WYJAŚNIENIA TREŚCI SWZ „1” – DA/XV/2024

Dotyczy: postępowania o udzielenie zamówienia publicznego prowadzonego w trybie podstawowym z możliwością negocjacji pn. „Instalacja wentylacji mechanicznej i klimatyzacji pomieszczenia Projektorowni wraz z Salą Audiowizualną w budynku Centrum Kultury ZAMEK w Poznaniu”.

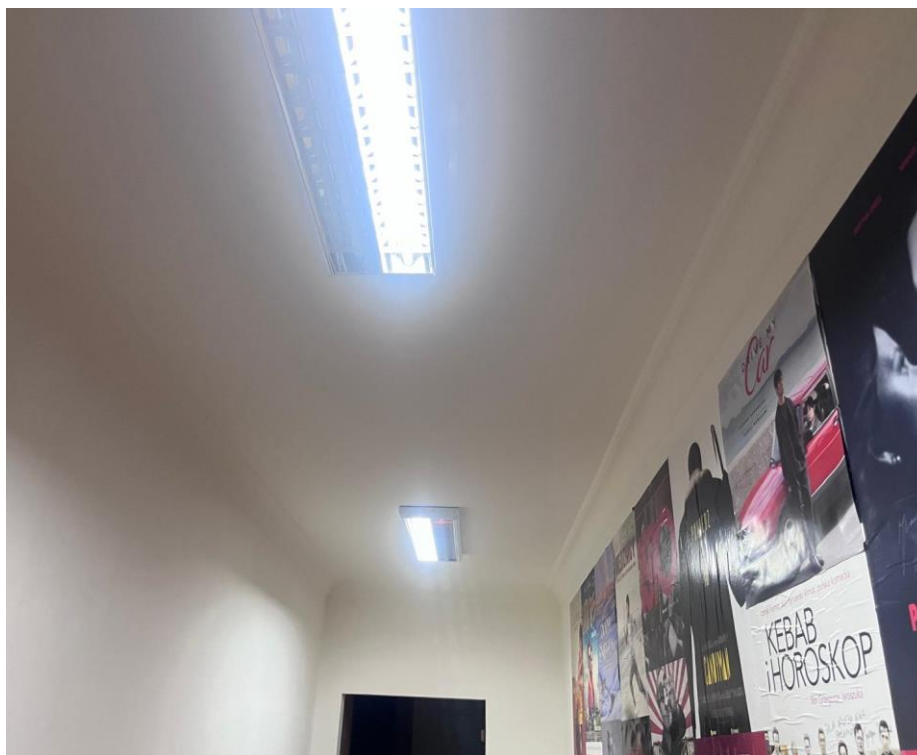
- 1) W dokumentacji projektowej we fragmencie obejmującej salę audio, wskazane jest zamontowanie anemostatów KNP-al-1225x75-R-RAL oraz KNP-al-825x75-R-RAL wraz z puszkami rozprężnymi, izolowanymi z podejściem fi 250mm. Z uzyskanych informacji wiem, że nie ma możliwości demontażu fragmentu ścianki akustycznej w miejscach, gdzie mają być zamontowane wspomniane skrzynki rozprężne z anemostatami. W związku z powyższym, czy jest możliwość otrzymania dodatkowej dokumentacji projektowej oraz opisu w STWiORB, przedstawiającej w jaki sposób należy to zamontować, nie niszcząc przy tych czynnościach wspomnianej ścianki? W załączeniu foto przedstawiające wspomnianą ścianę.

Anemostaty KNP-al-1225x75-R-RAL oraz KNP-al-825x75-R-RAL wraz z puszkami rozprężnymi, izolowanymi z podejściem fi 250mm będą montowane w dotychczasowych miejscach, w których znajdują się kanały wentylacji grawitacyjnej przez ich poszerzenie (szczególnie w poziomie.)

Nie ma potrzeby demontażu ściennych paneli akustycznych.

Do samych prac można zdemontować punktowo kaseton sufitu podwieszanego.

Odległość pomiędzy górną półką stworzoną przez panel ścienny akustyczny wynosi 11 cm, a przestrzeń do sufitu właściwego wynosi 5 cm.

Panel powinien zostać odtworzony w przypadku jego uszkodzenia.
